ACUERDO POR EL QUE SE EMITE INFORME SOBRE LA PROPUESTA DE REAL DECRETO POR EL QUE SE ESTABLECE UNA CONVOCATORIA PARA EL OTORGAMIENTO DEL RÉGIMEN RETRIBUTIVO ESPECÍFICO A NUEVAS INSTALACIONES DE PRODUCCIÓN DE ENERGÍA ELÉCTRICA A PARTIR DE FUENTES DE ENERGÍA RENOVABLES EN EL SISTEMA ELÉCTRICO PENINSULAR, Y SOBRE LA PROPUESTA DE ORDEN POR LA QUE SE REGULA EL PROCEDIMIENTO DE ASIGNACIÓN DEL RÉGIMEN RETRIBUTIVO ESPECÍFICO EN DICHA CONVOCATORIA A TALES INSTALACIONES Y SE APRUEBAN SUS PARÁMETROS RETRIBUTIVOS.

Expediente nº: IPN/CNMC/032/16

SALA DE SUPERVISIÓN REGULATORIA

En Madrid, a 7 de febrero de 2017

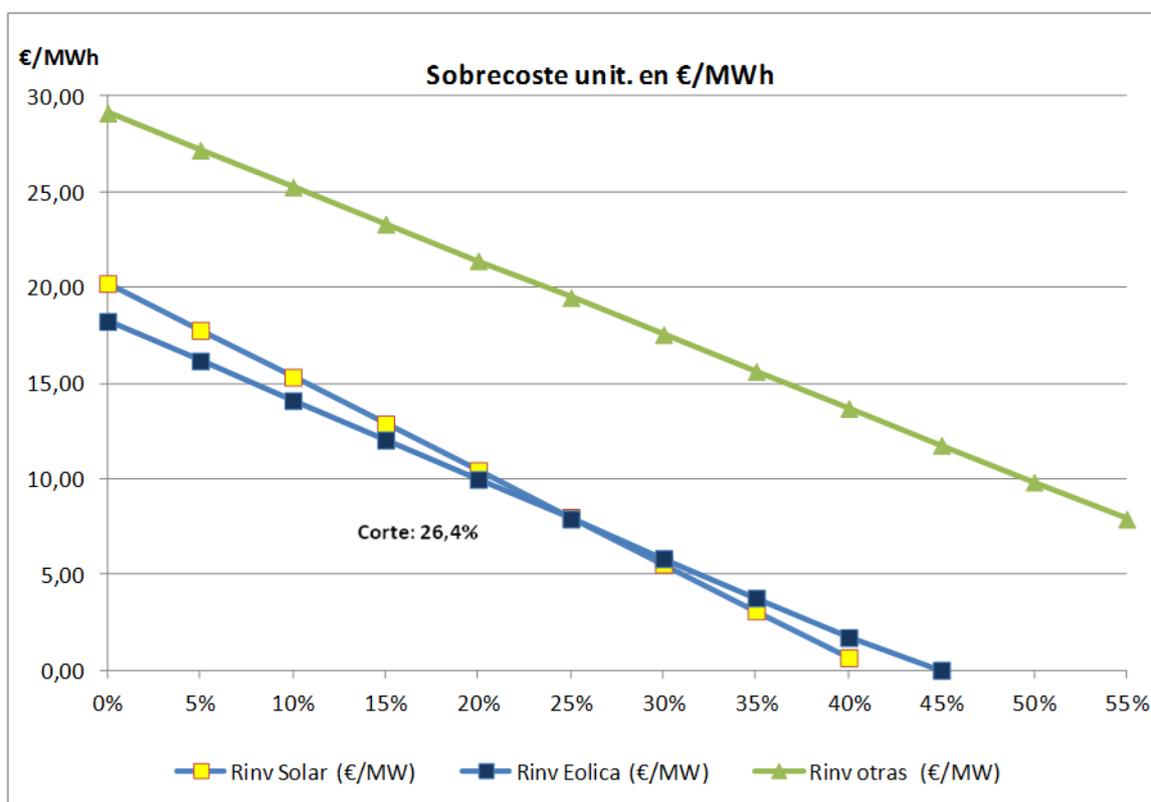
De acuerdo con lo anterior, las ofertas presentadas dentro de una misma ITR (léase tecnología) se ordenarán secuencialmente de menor a mayor descuento, pero debido a las diferencias entre los parámetros retributivos de las distintas tecnologías (fundamentalmente en las horas equivalentes de funcionamiento anual, aunque hay también otras distinciones¹⁸), una oferta por un determinado porcentaje de reducción en una tecnología podría ser priorizada frente a otra oferta con un porcentaje de reducción mayor en otra tecnología.

En efecto, en el caso de comparar ofertas eólicas frente a fotovoltaicas, dado que según la propuesta ambas tecnologías comparten un mismo valor estándar de la inversión inicial¹⁹, bastaría con que el número de horas equivalentes de funcionamiento de la primera tecnología (por ejemplo, las 2.800 horas propuestas para la eólica) fuera suficientemente más alto que las de la segunda (por ejemplo, las 2.367 horas propuestas para la fotovoltaica) como para sobrecompensar la diferencia en porcentajes de reducción.

Por lo tanto, el análisis de la comparación entre porcentajes de reducción y priorización de ofertas entre distintas tecnologías arroja resultados no del todo intuitivos, tal como se puede comprobar en el gráfico que se expone más adelante, en cuyo eje de abscisas se mostraría el citado porcentaje de reducción, en tanto que en el eje de ordenadas se mostraría el sobrecoste unitario de cada instalación tipo de referencia, entendiendo por tal el cociente de la retribución a la inversión de la instalación tipo de referencia entre el número de horas equivalentes de funcionamiento.

En concreto, puede observarse que, para porcentajes de reducción bajos (hasta un 26,4%), las instalaciones adjudicatarias, siempre a igualdad de porcentaje ofertado, corresponderían a la tecnología eólica, mientras que para porcentajes superiores a dicha cifra, las adjudicatarias serían solares fotovoltaicas. En cualquier escenario, ambas tecnologías saldrían adjudicadas frente a una oferta de las restantes tecnologías (distinta de eólica o fotovoltaica) que hubiera ofertado el mismo porcentaje de reducción. Adicionalmente, cabe destacar que el valor del descuento que hace cero el sobrecoste unitario es de 41,33% para la tecnología solar, 44,11% para la eólica y 75,48% para las demás²⁰.

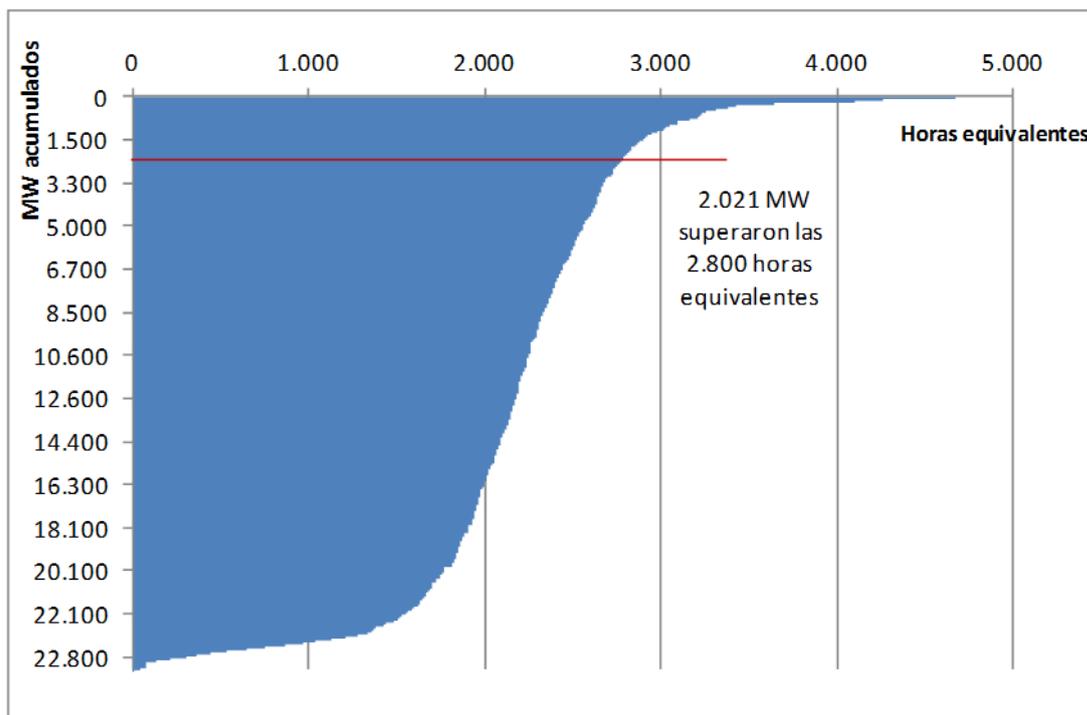
oferta menos eficiente desde el punto de vista de los costes del sistema se posicionara por delante de otra más eficiente²³.

Ahora bien, aunque el razonamiento anterior justifique que, de acuerdo con este diseño de subasta, horas mínimas y de referencia coincidan, cabe señalar que: i) dichas horas mínimas se han fijado en cifras elevadas, equiparables a las que se observan sólo en las mejores ubicaciones²⁴, y ii) según los datos del parque de generación actual, hay una proporción mucho menor de instalaciones fotovoltaicas que de eólicas capaces de alcanzar las horas mínimas establecidas para sus respectivas ITR (sobre la tercera ITR no se ofrece una valoración porque no es posible identificarla con una tecnología concreta).

Instalaciones de tecnología eólica según horas equivalentes de funcionamiento (España, 2014).

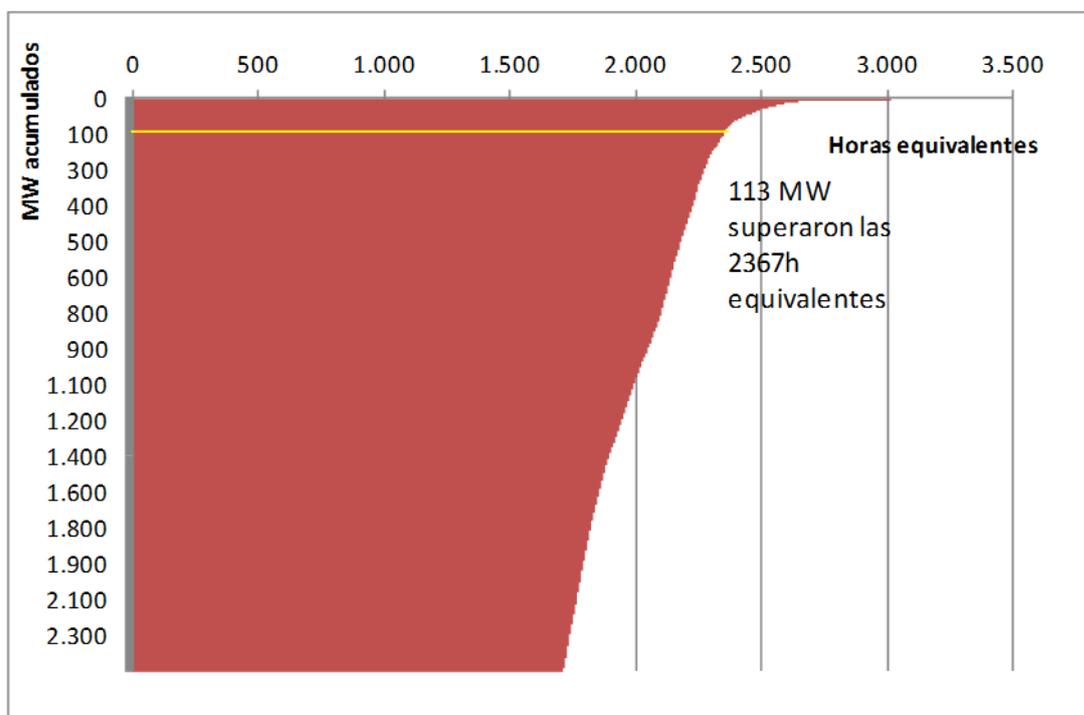
En efecto, analizando las horas equivalentes de funcionamiento para la tecnología eólica tomando un año con una eolicidad cercana a la media (por ejemplo 2014), se puede comprobar que el 8,9% de la potencia instalada en España (2.021 MW sobre un total próximo a 23 GW) superó las 2.800 horas consideradas en la propuesta de orden. Un análisis equivalente para la tecnología solar fotovoltaica, se obtiene que únicamente un 2,4% de la potencia instalada (113 MW de los 4.650 MW en funcionamiento) superaron las 2.367 horas de la propuesta (ver gráficos más adelante).

Es decir, asumiendo que el parque de generación actual eólico y fotovoltaico fuera representativo del estado del arte de una y otra tecnología, la exigencia impuesta a la fotovoltaica sería notablemente más onerosa, salvo que el efecto se corrija por ser el valor estándar de la inversión inicial el mismo (1,2 M€/MW). Obtener casi 2.400 horas equivalentes parece viable para las mejores instalaciones con seguimiento a 2 ejes; difícil para las de seguimiento a solo 1 eje (el azimutal; aquí la referencia del antedicho Real Decreto-ley 14/2010, de 23 de diciembre, era de 2.279 horas para la Zona V), y más difícil aún para las instalaciones fijas a gran escala (1.753 horas como referencia límite, siempre en la Zona V) que son las que por sus menores costes tanto de inversión como de mantenimiento, mejor parecerían compadecerse con el citado valor estándar de inversión y el sobrecoste unitario máximo de la instalación tipo de referencia (que se estima en solo unos 2 €/MWh más para la fotovoltaica con respecto a la eólica)²⁵.
